提出議案説明資料目次

令和2年7月臨時会

資料内容	関係議案	頁
変更概要 及び平面図等	議案第58号 工事請負契約の一部変更について	1 ~ 7

庁舎施設等整備事業 本庁舎空気調和設備整備工事 変更概要

改修 本庁舎 電灯・動力設備 屋上階平面図 S=1/100

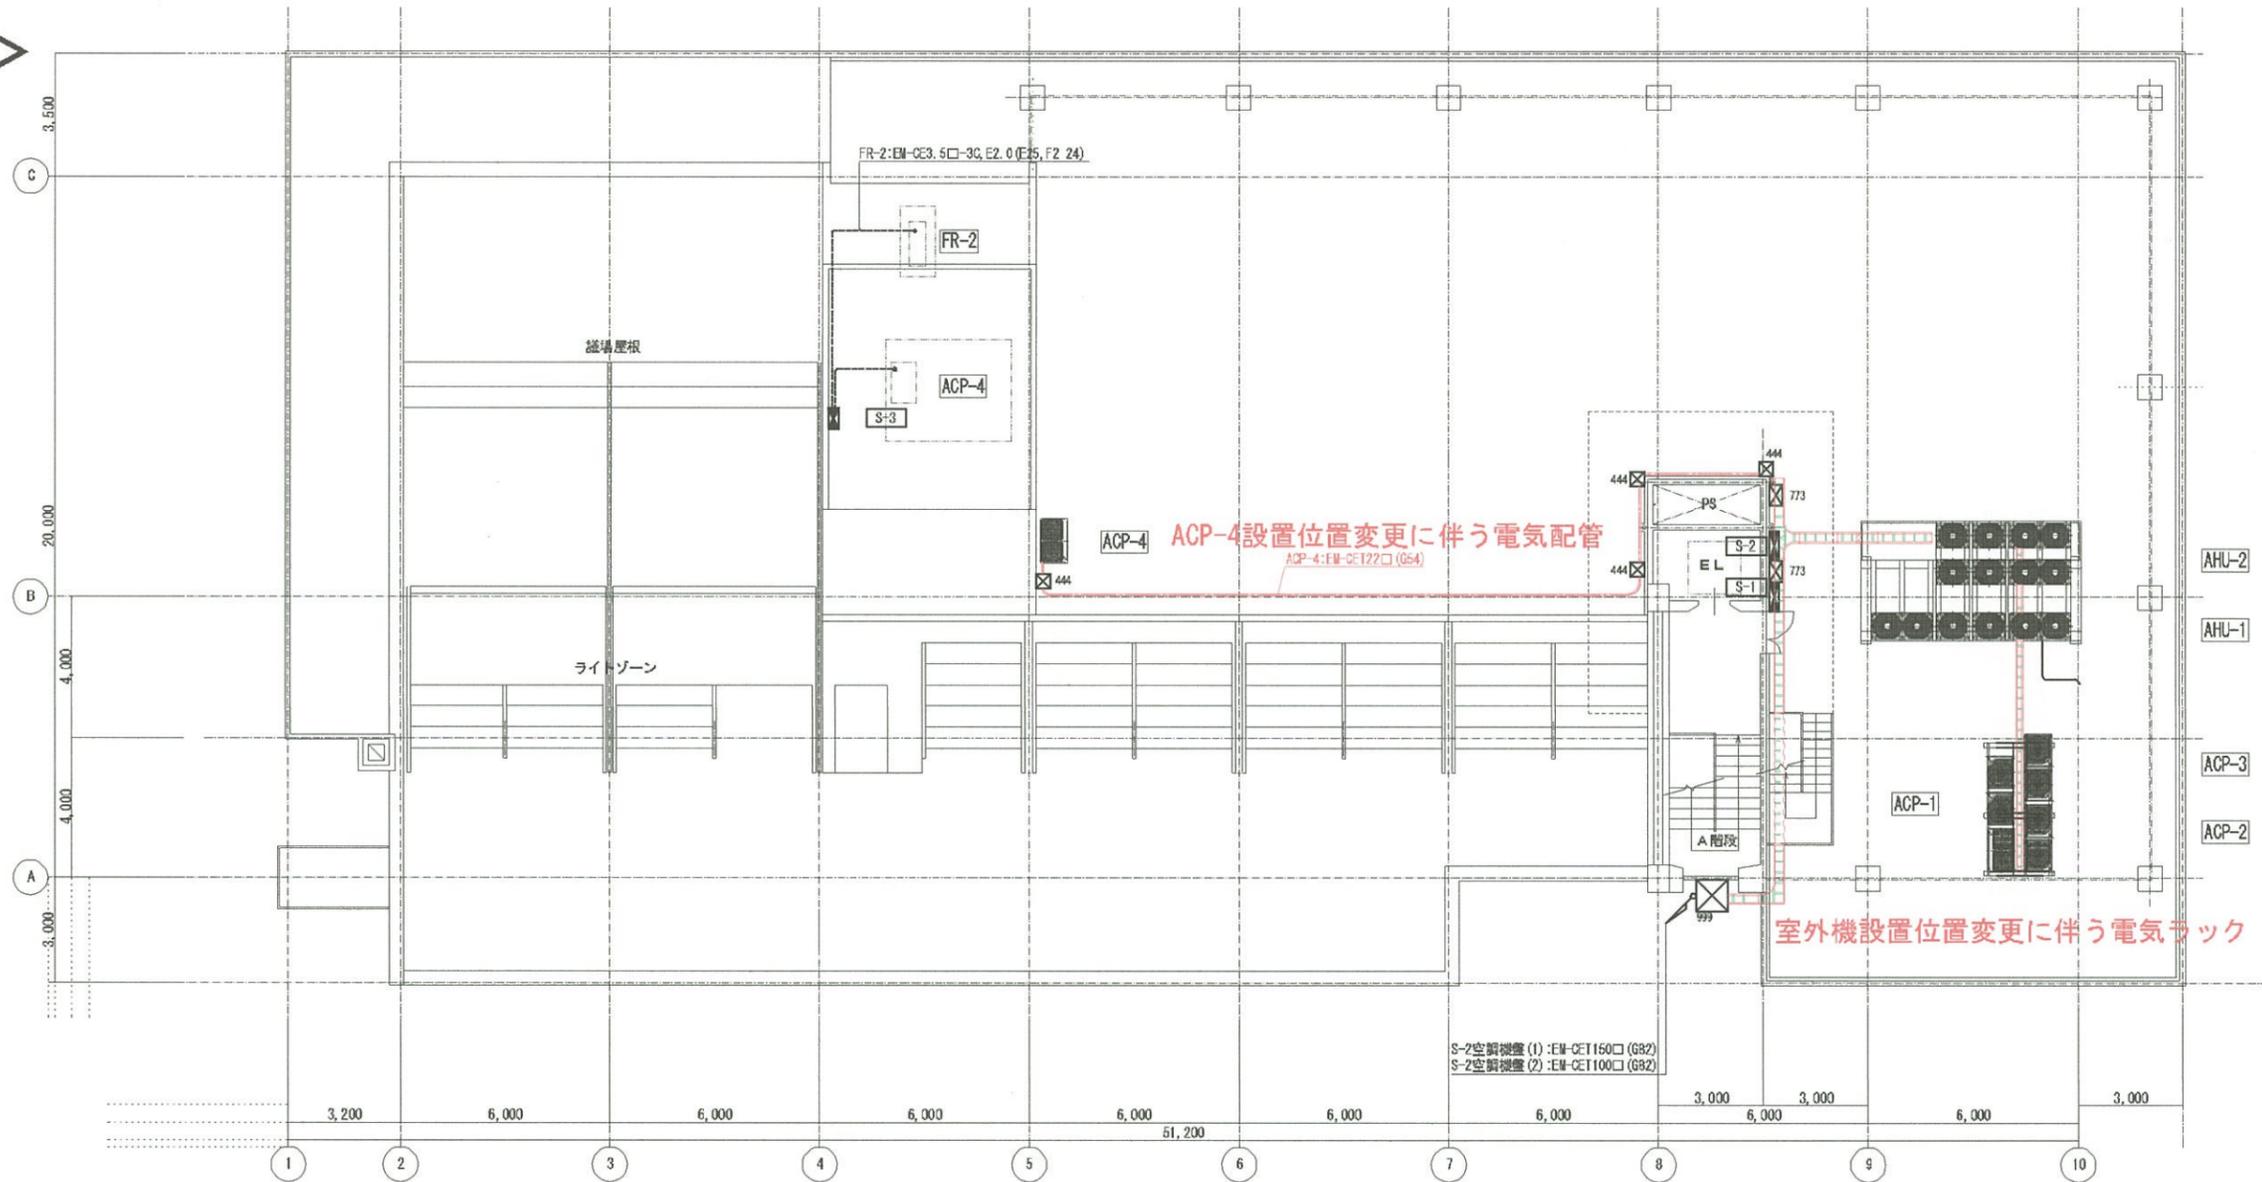
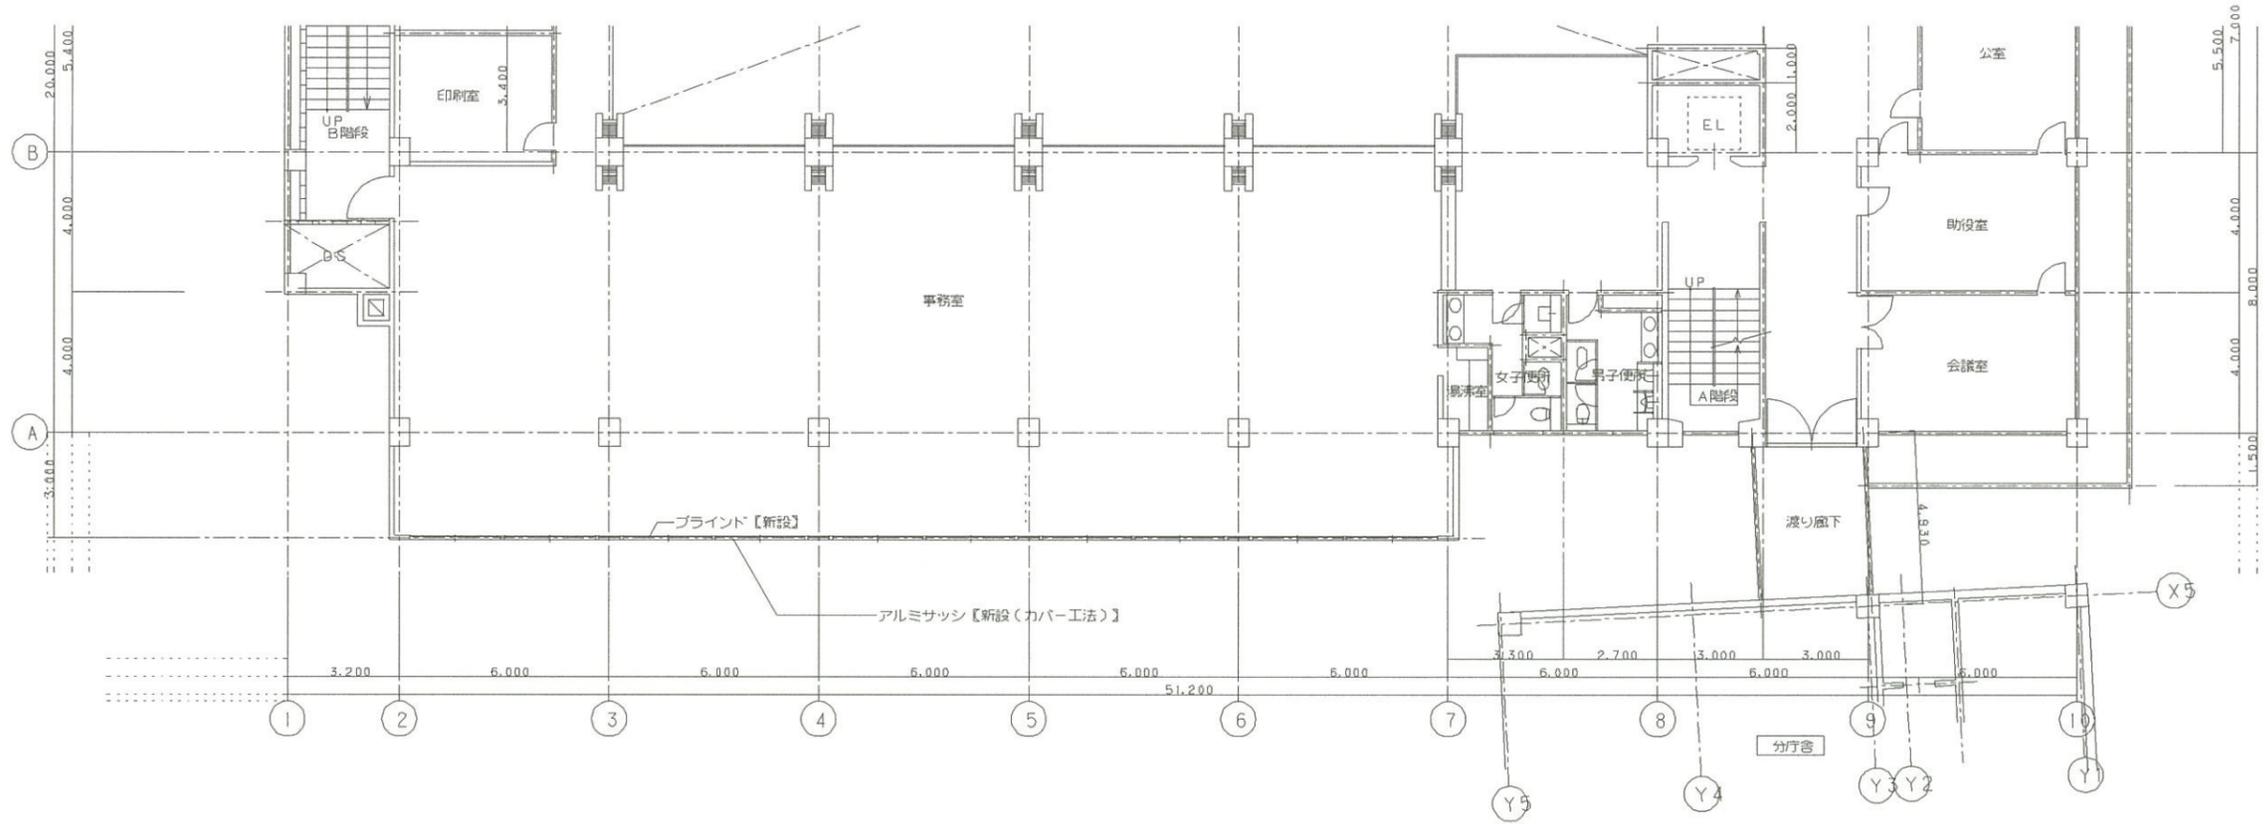
**【電気】・室外機位置変更に伴うケーブルラック追加
・室外機位置変更に伴う配線配管追加**

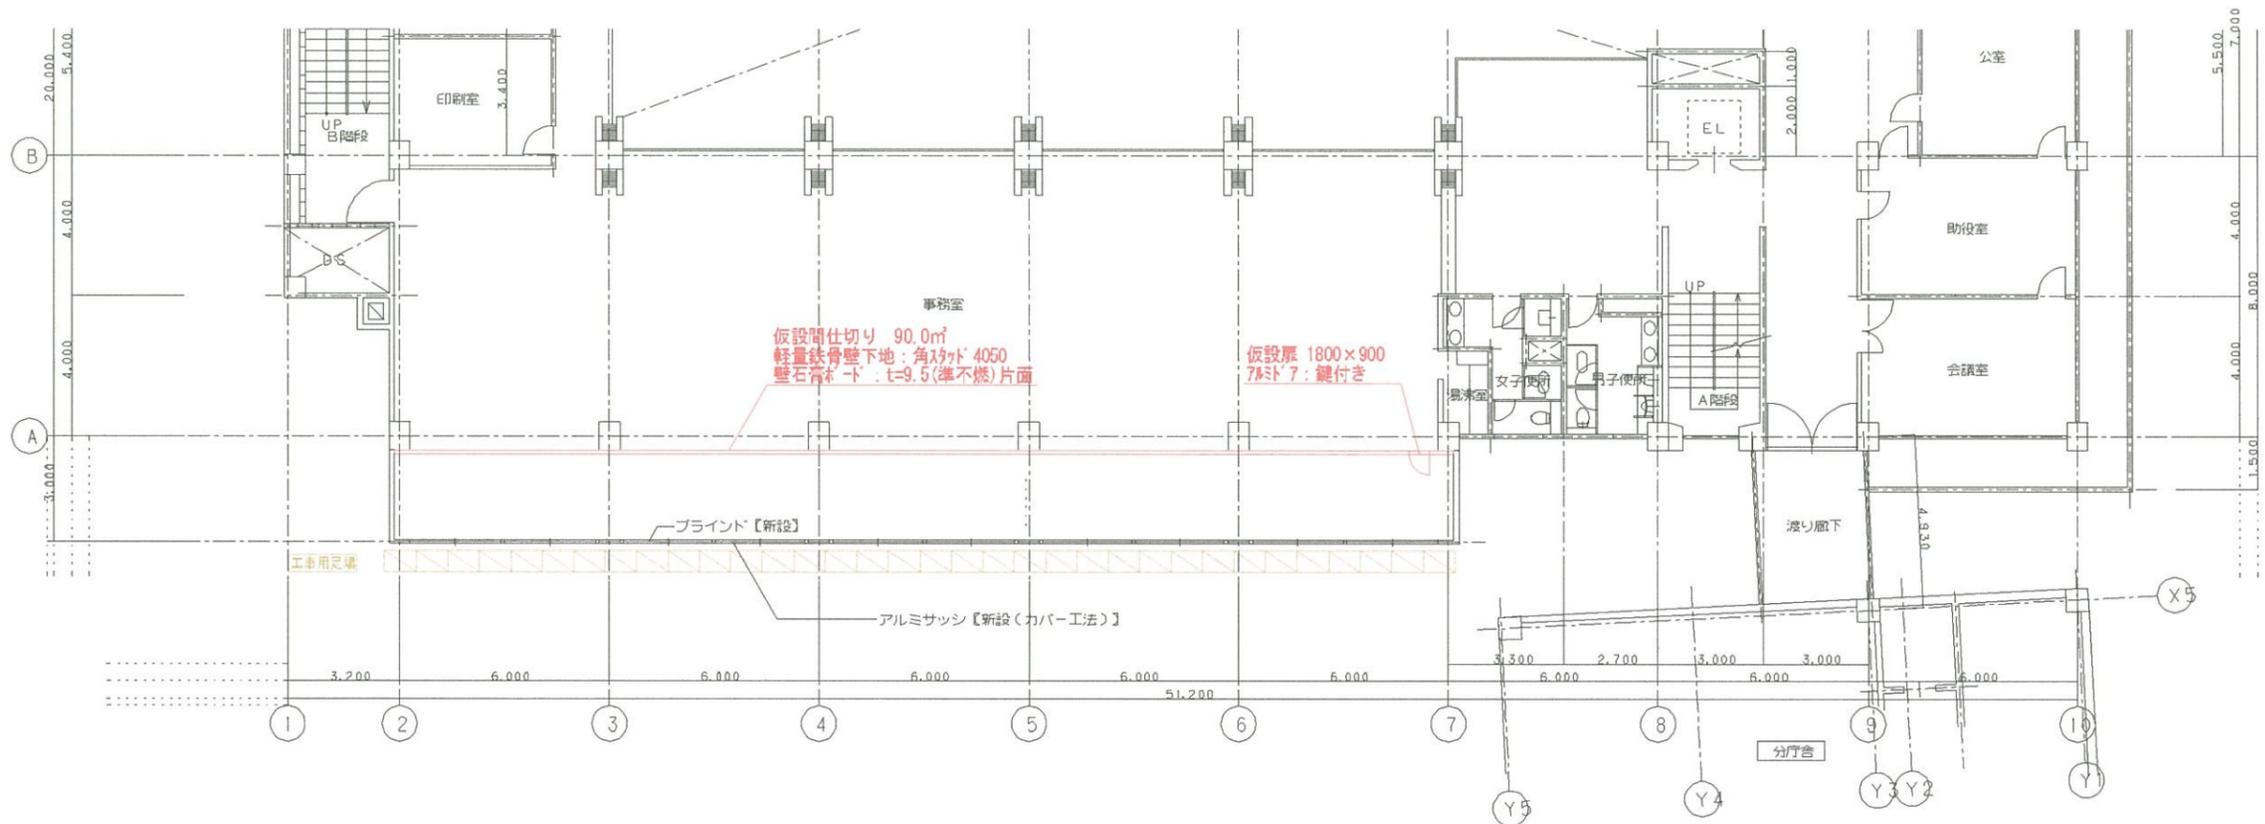
【建築】・サッシ工事に伴う仮設養生(間仕切り)追加

縞鋼板 部分詳細図 S=1/5

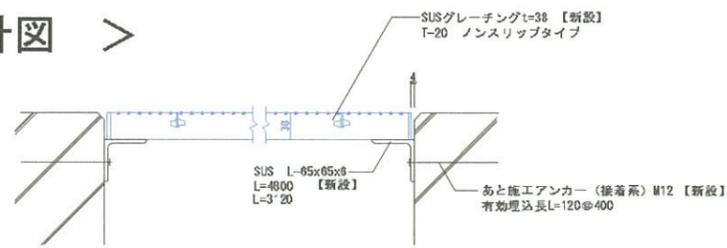
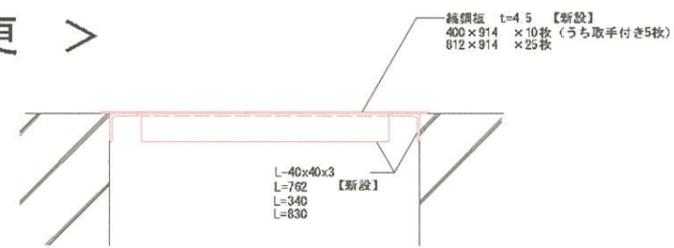
【建築】・氷蓄熱室内SUSグレーチングを縞鋼板へ変更
